**ESTUDIO DE DETALLE DEL AREA 18 A1 DEL COMPLEJO  
PETROQUIMICO DEL GRUPO CEPSA**

**PROMUEVE: GRUPO CEPSA**

SEPTIEMBRE 2020

## PREÁMBULO AL ED DEL AREA 18 A1 DEL COMPLEJO PETROQUIMICO DEL GRUPO CEPESA

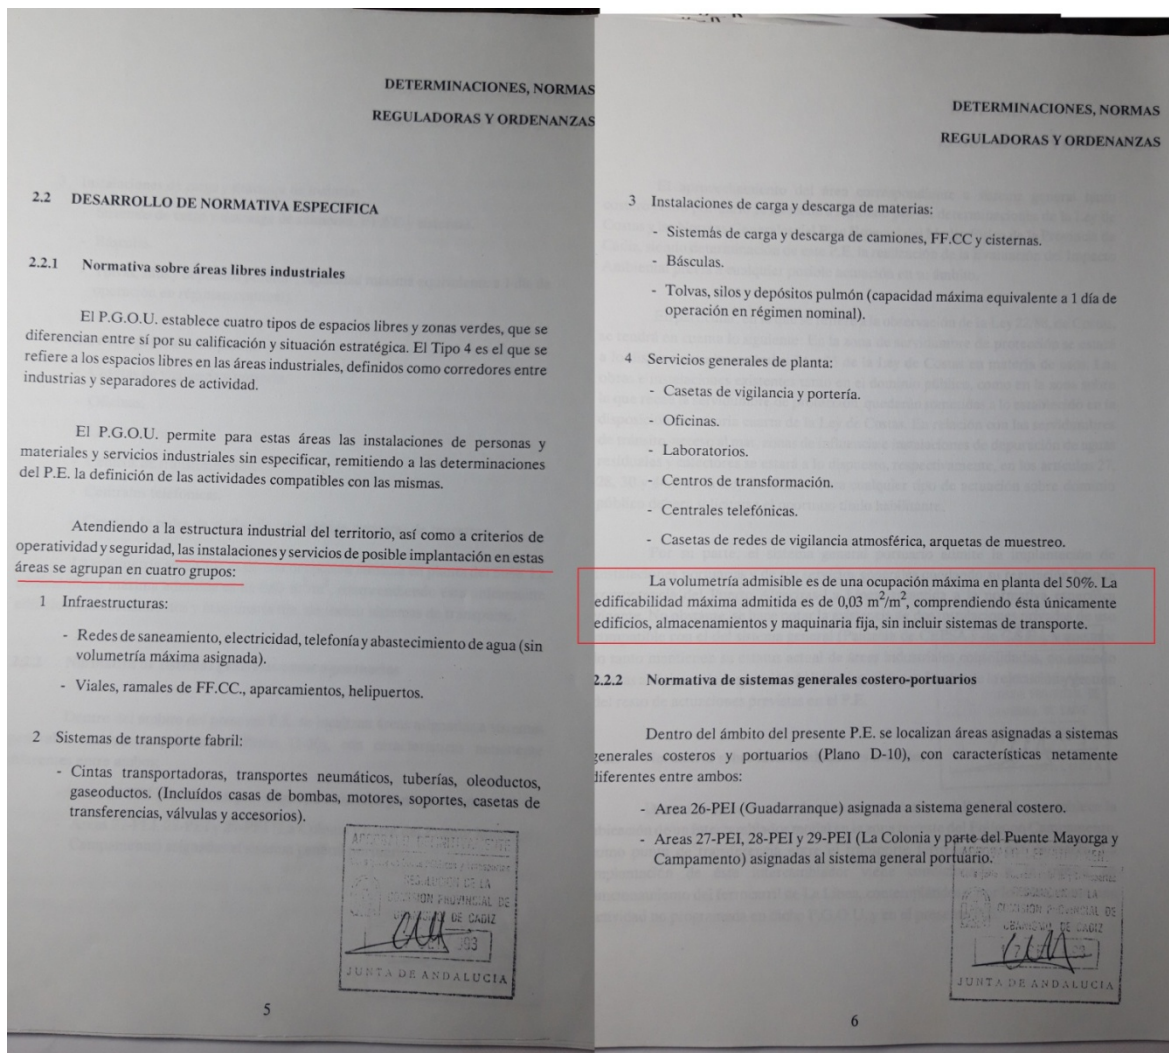
**1º. Se modifica la delimitación de las parcelas afectadas que constituyen el Area 18 A1 PEI, incluyendo dentro del ámbito parte de la parcela P1.2 (Petresa).**

Tal como se puede comprobar en la imagen, en la que se ha superpuesto la delimitación del Área establecida en la Modificación del PEYSI sobre la del Estudio de Detalle, la delimitación de las parcelas afectadas coincide con la del PEYSI, excepto en un leve ajuste en el borde del vial que enlaza con el acceso principal al Complejo, pero en ningún caso se ha incluido en el ámbito parte alguna de la parcela P1.2., por lo que podemos afirmar que la delimitación del ámbito afectado por el Estudio de Detalle coincide con la del PEYSI para el Area 18 A1 PEI. No obstante, en el presente Documento para la aprobación definitiva se mantiene estrictamente la delimitación establecida en la Innovación del PEYSI.
